第3回 本町踏切渋滞等対策検討委員会

平成28年11月14日（月） 10:00～
香川県社会福祉総合センター 6階 研修室

事務局 香川県 土木部 都市計画課
高松市 都市整備局 都市計画課

本町踏切周辺の状況図（活用可能な用地等）

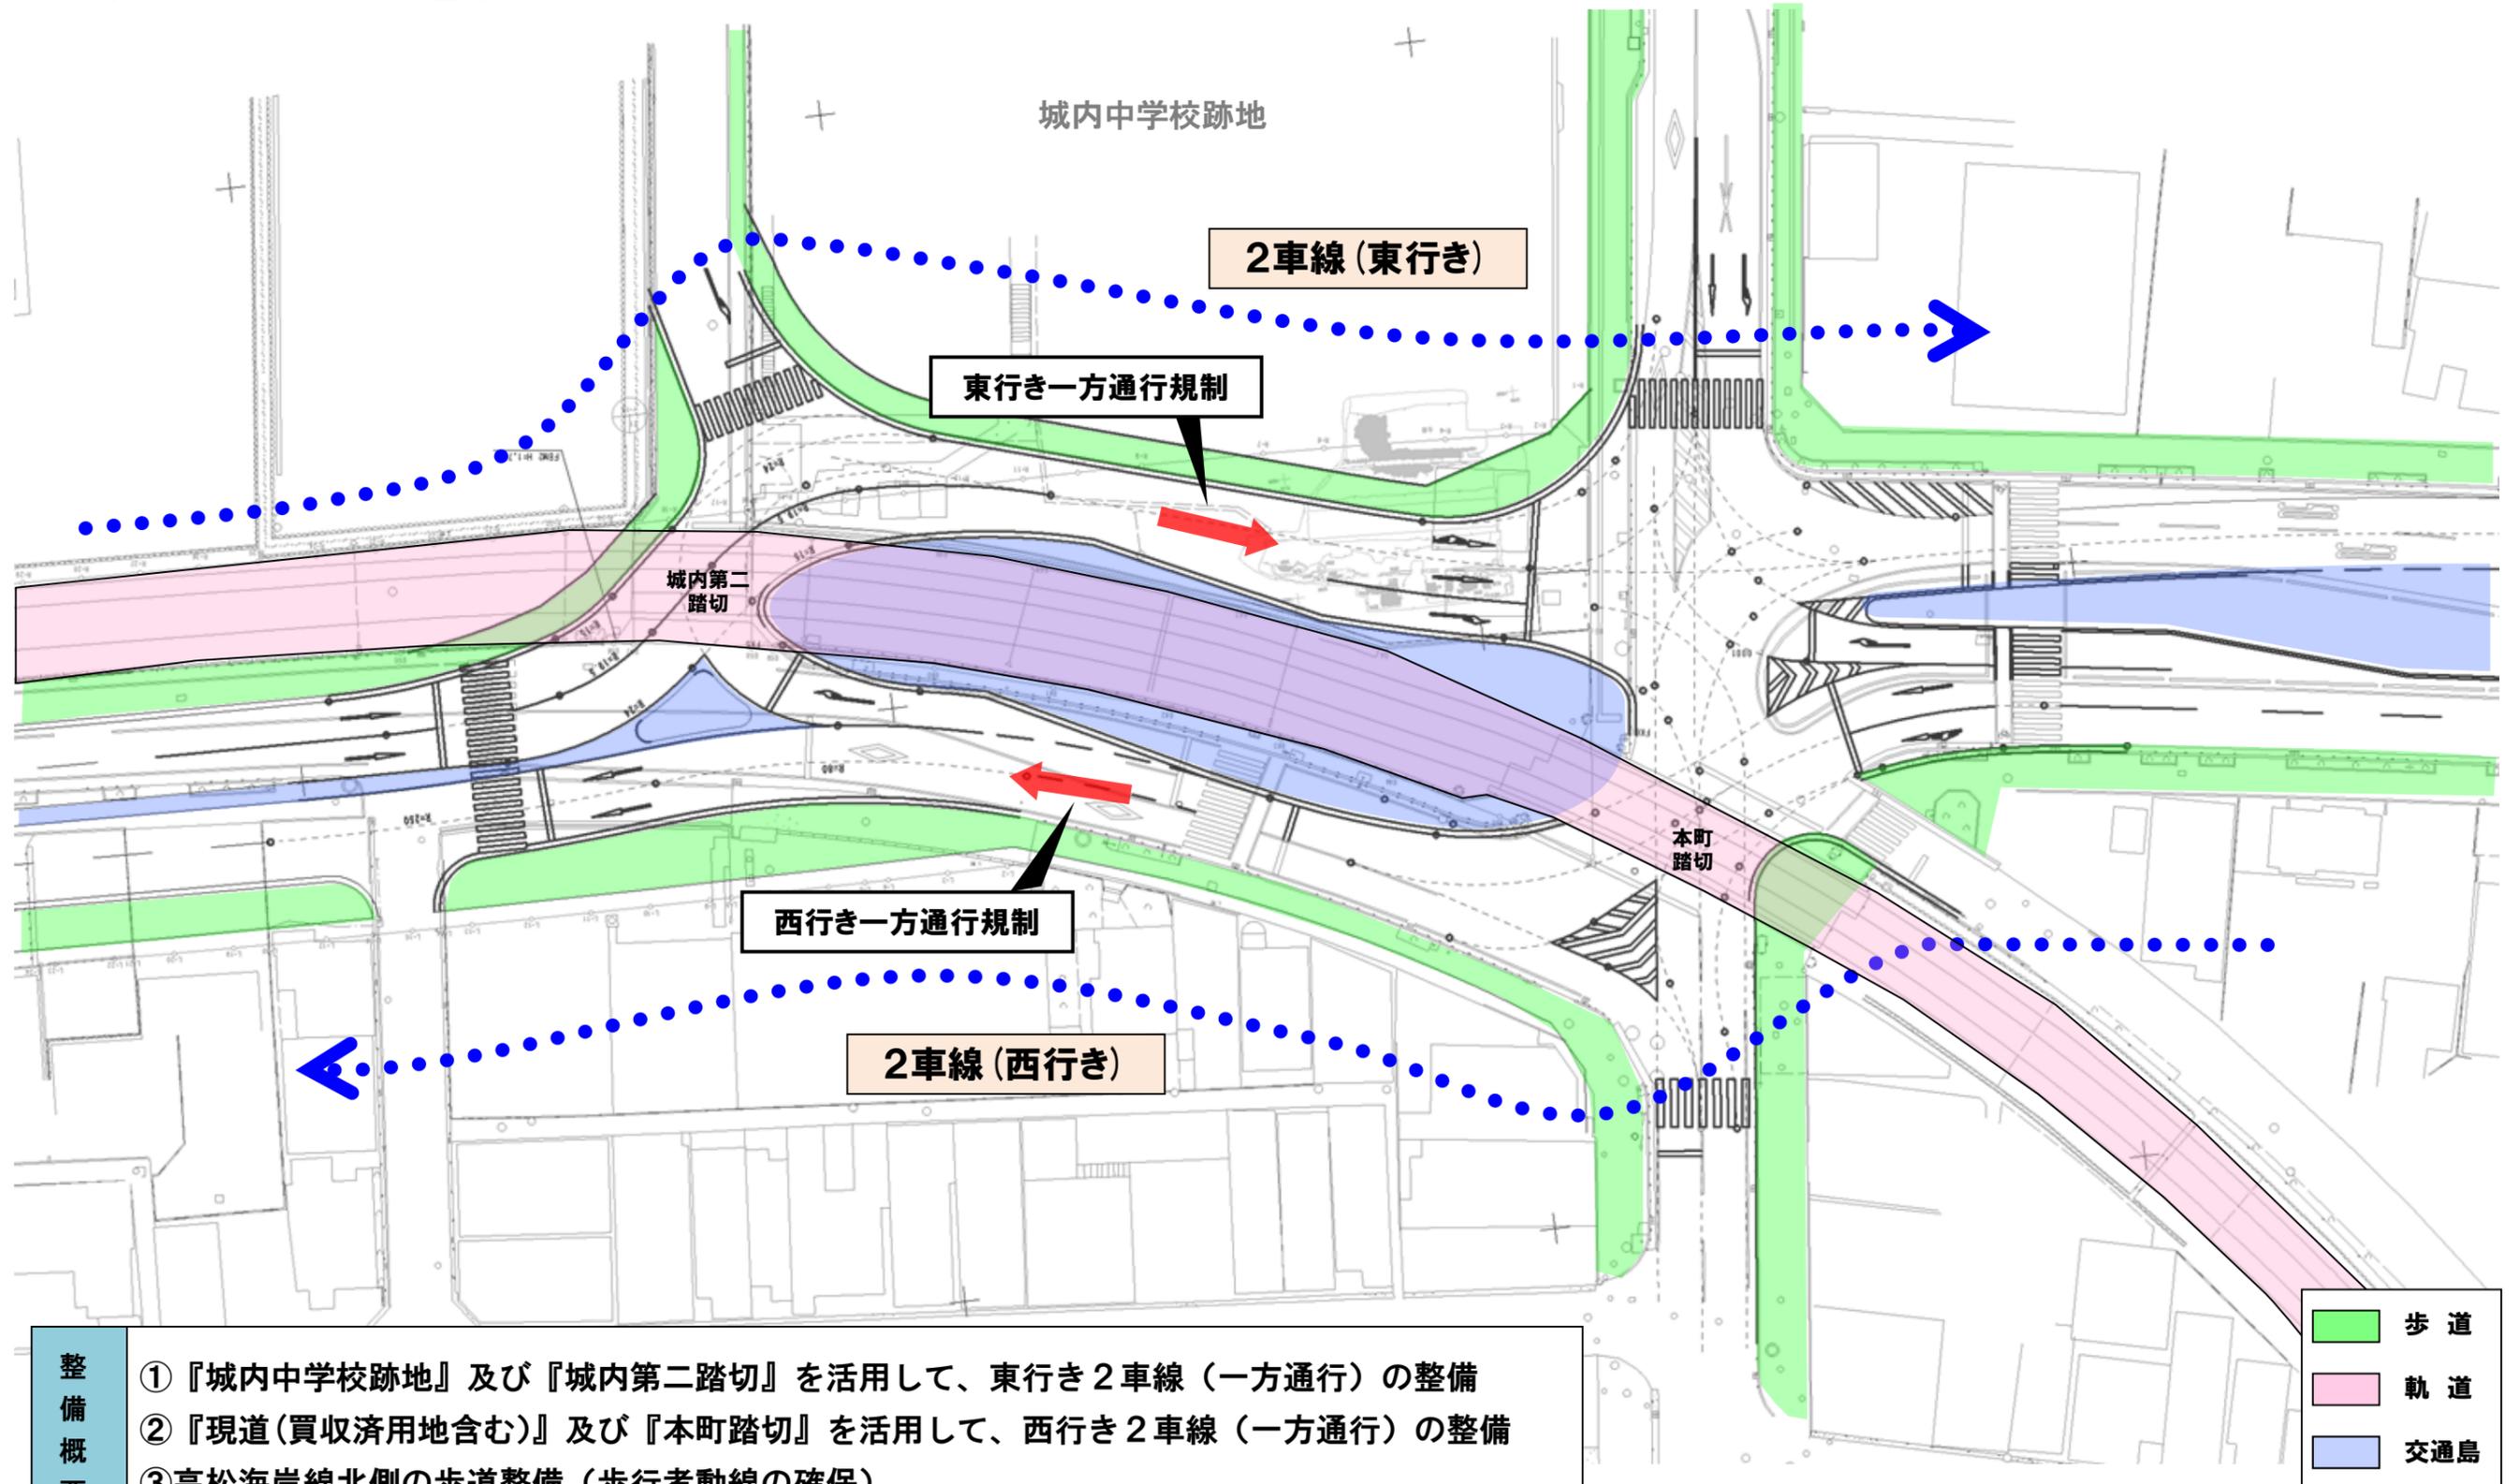
- ・交通量調査のデータとして、例えば大型車が多いといったようなデータはあるのか。
- ・本町踏切の渋滞の原因は、単なる踏切ではなく、交差点と一体となった形状のため、交通処理が難しくなっているからであり、暫定整備案では、踏切と交差点が混在したままでは、渋滞解消は難しいのではないか。
- ・この交差点を通過する際に、迷ったことがある。暫定整備案では、交差点が広くなり、さらに迷う自動車ができるのではないのか。
- ・道路の東行きと西行きが分断され、はじめて利用される方は迷われる恐れがあることから、信号による制御ができれば迷わないのではないのか。
- ・信号による制御については、問題点が多々あり、最大の問題点は、列車の運行本数が多く、現状でも遮断機が頻繁に降りている状況なのに、さらに赤信号での停車が増加し、安全で円滑であるための信号が逆に渋滞を招く恐れがある。
- ・踏切信号を導入する場合において、どの程度、遮断時間が延長するのかを調査しなければ、見えてこないと思われるが、信号制御が難しくなると代案を検討しなければならない。
- ・暫定整備案では交通量を考えて片側2車線としているが、2車線になるということは事故の確率も2倍に増えることとなり、踏切の危険度は面積で考えることから、交通量だけではなく、安全に対する検討を優先すべきである。
- ・連立事業の都市計画が残っている中での暫定整備案とは思われるが、都市計画の内容と矛盾が生じないように整備をする必要がある。
- ・観光通りに2カ所の踏切信号があるが、見通しが確保されているが、本町踏切においては、見通しが悪く危険な踏切であるため、暫定整備であっても安全対策を慎重に検討すべきである。
- ・渋滞解消は単一の踏切だけに固執するのではなく、周辺にも信号があり、それらの交差点を見据えながら考えていく必要がある。また、この踏切に右折レーンは必要ないと思う。
- ・単一の踏切の処理だけでの対応は難しいと思うが、周辺の道路状況を含めて対策を考えるという意見であり、検討に加えたかどうか。

暫定整備検討案1 「踏切信号導入案」

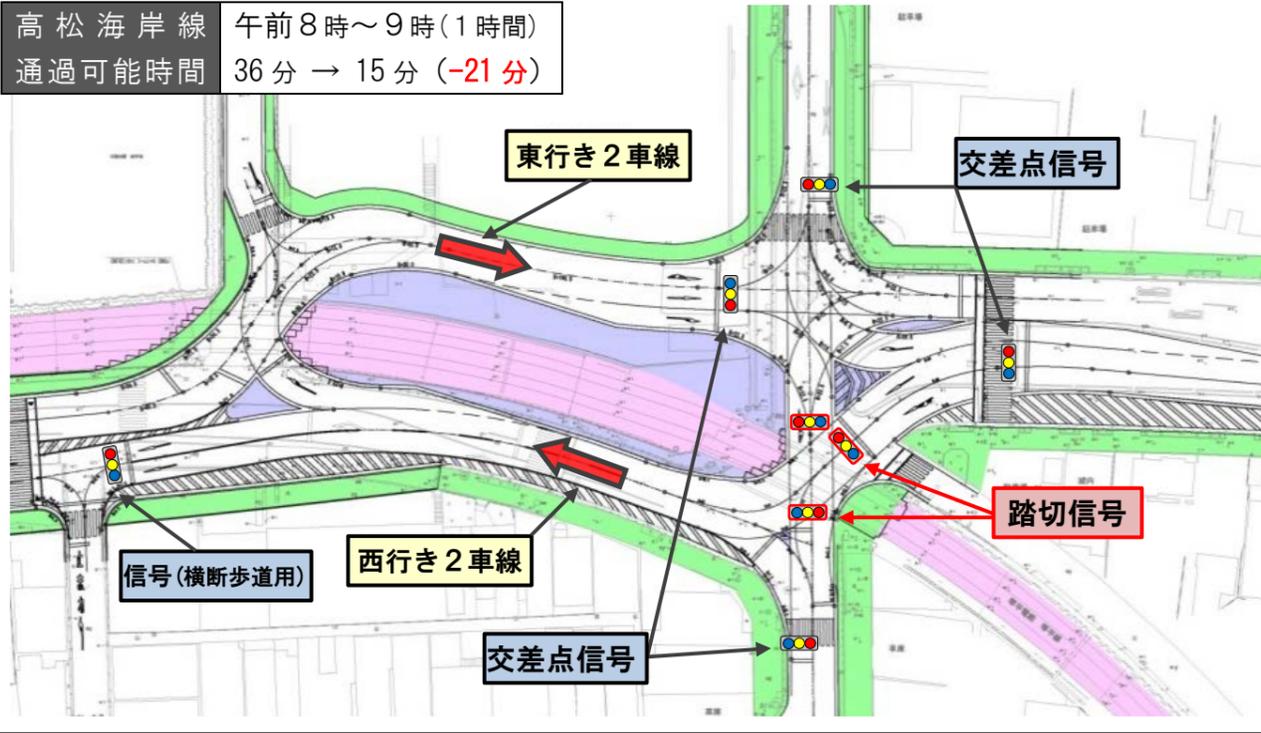
- ・踏切信号導入案は、踏切通過可能時間が減っており、渋滞対策として不相当である。
- ・本町踏切では、遮断機に車両が接触して運行を止める踏切支障事故が年間10件程度発生しており、踏切の安全対策としては、踏切幅員が狭いことが望ましい。
- ・通行制限導入案は、東西の渋滞緩和のために南北を通行規制する案であるが、近隣の方の利便性が損なわれることには、慎重な対応が必要である。
- ・優先流動明示案は、交通の円滑化を優先して形状を設定しており、スピードが増すと、一旦停止違反などによる事故が増加しないか課題である。
- ・暫定整備であることから、費用面についても十分検討されたい。

提示検討案		検討委員会意見		近隣住民等意見		総合判定
案1	踏切信号導入案	×	渋滞解消に寄与しない。	—		×
案2	通行制限導入案	△	近隣住民への慎重な対応が必要	×	近隣住民の生活や事業者の活動に大きく影響を及ぼすため、反対	×
案3						
案4	優先流動明示案	△	交通の円滑化を優先して事故が増加する可能性有	△	東西交通を優先すると、南北交通は不便になる	△

暫定整備案の検討に当たっては、通行制限導入案（案2・3）は近隣住民等からの意見を踏まえて実現不可能なものと判断し、優先流動明示案（案4）を基本として、次の考え方を考慮し、修正案を作成することとする。

暫定整備検討案2 「交通制限（通行禁止）導入案①」

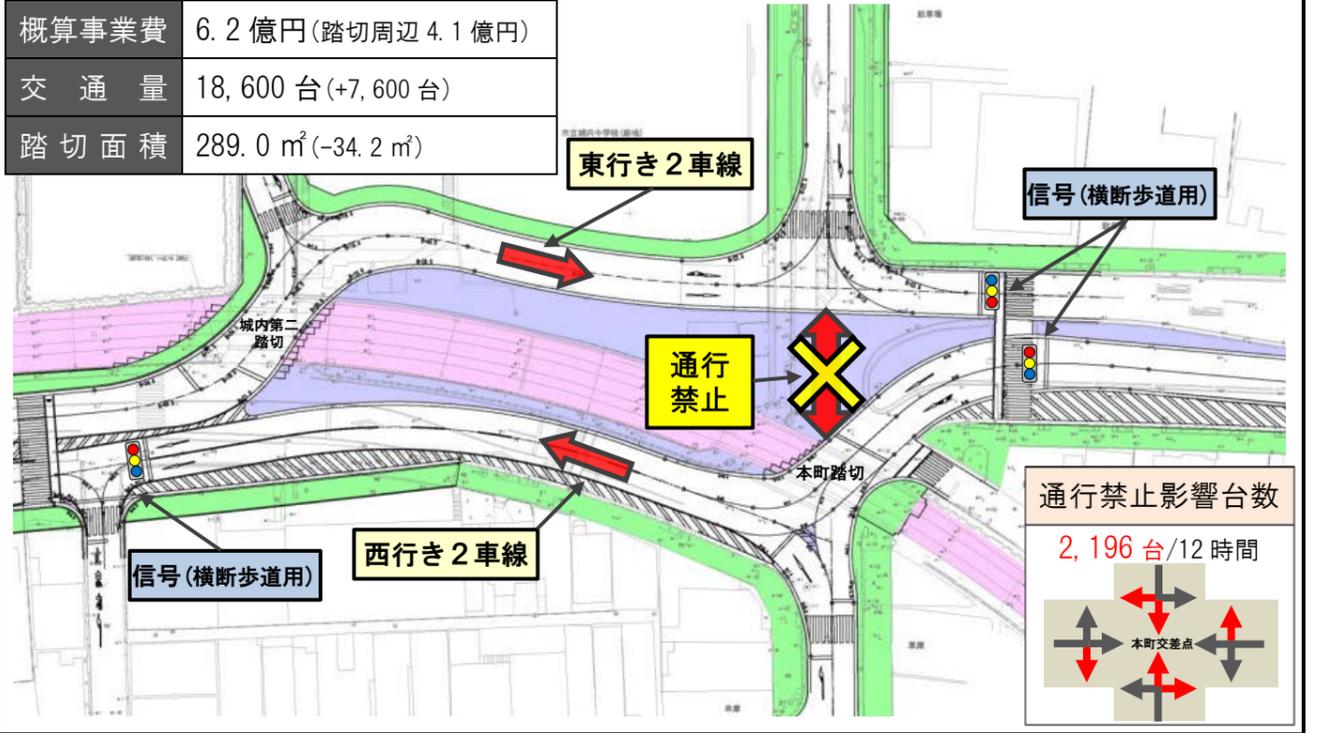
- ・本町踏切を南北に通過する魚屋町栗林線（フェリー通り）は生活の基盤となる道路であり、南北方向に通行制限（通行禁止）を導入してしまうと周辺住民の生活に大きく影響が及ぶため、反対であり、東西方向を優先に考えなければならないのか。（その他、同類意見多数）
- ・交通渋滞については、本町踏切から詰田川に及ぶまでの間にあるおおよそ10か所程度の信号機に起因しており、本町踏切を改良しても渋滞解消には繋がらない。
- ・通行制限の案の中で、迂回路に設定されている鶴屋町交差点の渋滞は検討しているのか。片原町駅の横にも踏切があり、既に渋滞しており、迂回路に設定した場合さらに渋滞がひどくなることが予想される。
- ・本町踏切の渋滞は東方面から西向きに直進する車がほとんどで、寿町交差点の信号制御が原因となっているが、一部、2車線になったことで、渋滞が減ったと感じる。
- ・本町踏切東側にある横断歩道用信号の時間が長い上に、東の信号と連動しておらず、これも渋滞の原因となっている。
- ・片原町駅に電車が停まっているときから遮断機が降りており、とても長い。
- ・優先流動明示案について、東西方向の通行車両を優先すると、南北方向の通行車両はずっと待たなければならなくなるのではないか。その際は踏切に信号を設置し、南北方向の通行時間を確保すべきである。
- ・通行制限導入案については近隣の住民は反対であるため、残るのは優先流動明示案になる。しかし、この案では交通量の変化がない。これは一体何のための事業なのか。
- ・大型トラック等が踏切を通る際、騒音や振動がして、近隣の住民は迷惑しており、予算の問題ではなく、道路を高架若しくは地下化してほしい。
- ・ことでん新駅（三条～太田間）整備を進めるのであれば、本町踏切も高架にするべきであり、予算不足で整備ができないのはおかしい。

- ・南北道路の通行制限により、業務に支障があり、通行制限導入案には反対である。
- ・通行制限導入案については、迂回誘導が必要となり、乗車客へ影響が想定されるため、反対である。
- ・大型車については、当交差点の渋滞状況から、できる限り迂回して走行している。
